V Mrači dne 9. 1. 2026

Připomínka k záměru rozšíření těžby v kamenolomu Mrač

Předmětem posuzování vlivů na životní prostředí podle zákona č. 100/2001 Sb., v platném znění (dále jen „zákon EIA“) je záměr „Pokračování těžby v lomu Mrač“ Č.J. 161777/2025/KUSK, kód záměru STC2730.

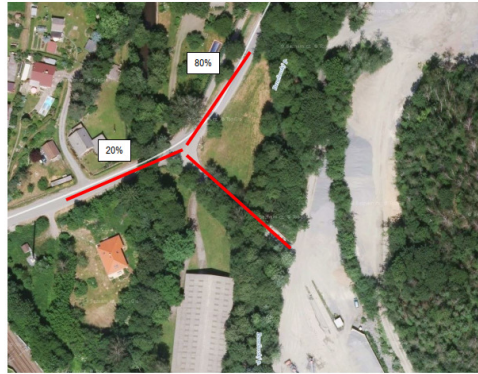
V hlukové studii nebyly jednoznačně specifikovány parametry protihlukových opatření délka, výška, činitel pohltivosti α . Z uvedeného není jednoznačné a přezkoumatelné s jakými parametry byla zpracována hluková studie a na základě jakých údajů bylo provedeno hlukové posouzení. Požadujeme navrhnout protihlukové stěny oboustranně pohltivé pro minimalizaci odrazů. Požadujeme v hlukové studii uvést hodnotu implicitního útlumu povrchu terénu G.

V hlukové studii je nesoulad s výpočtovými body pro stacionární zdroje hluku. V tabulce č.3 je označeno 7 výpočtových bodů a v obr.č. 6 je označen i bod 8, pro který jsou provedeny výpočty. Tento bod č.8 není jednoznačně identifikován. Požadujeme nápravu hlukové studie, aby její výsledky byly jednoznačné.

V hlukové studii na str. 3 je uvedeno, že terén je pohltivý a na str. 30 je uvedeno, že ve výpočtech bylo uvažováno s terénem odrazivým. S jakým terénem tedy bylo v hlukové studii počítáno? Požadujeme nápravu hlukové studie, aby její výsledky byly jednoznačné.

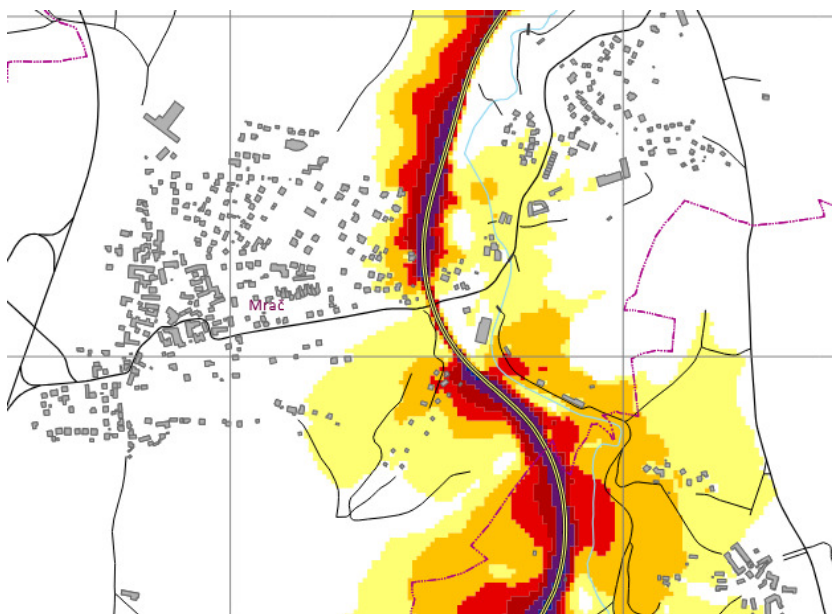
Provést posouzení kumulativních vlivů z hlediska hlukové zátěže v zájmovém území a tyto vlivy vyhodnotit z hlediska vlivů na veřejné zdraví. V dokumentaci je nedostatečně vyhodnocena kumulace vlivů. V dokumentaci nejsou řešeny synergické a kumulativní vlivy související se stávající železniční tratí, která vede ve vzdálenosti cca 120 m od posuzovaného záměru a představuje v zájmovém území významný zdroj hluku, jak dokládají mapy strategického hlukového mapování pro rok 2022 zveřejněné Ministerstvem zdravotnictví. Vypořádání: Železniční trať, silniční doprava a stacionární hlukové zdroje mají každý svůj hlukový limit. Je jistě možné tyto zdroje „formálně“ posčítat, nicméně není možné tento kumulovaný hluk nějak posoudit nebo porovnat s nějakým limitem. Z hlediska ochrany veřejného zdraví se má za to, že požadavky na ochranu veřejného zdraví jsou splněny, pokud jsou splněny jednotlivé hlukové limity pro dané typy hlukových zdrojů.

S vypořádáním není možné souhlasit?

Požadujeme do hlukové studie doplnit výpočet celkového hlukového zatížení od provozu lomu a provozu na trati a následně toto vyhodnotit v rámci vlivů na veřejné zdraví. Jak je patrné ze strategických hlukových map

Záměr samotný odvádí silniční dopravu mimo obytnou zástavbu Mrače, tedy kumulativní vliv této dopravy s dopravou na železnici zde vymizí nebo se výrazně sníží.
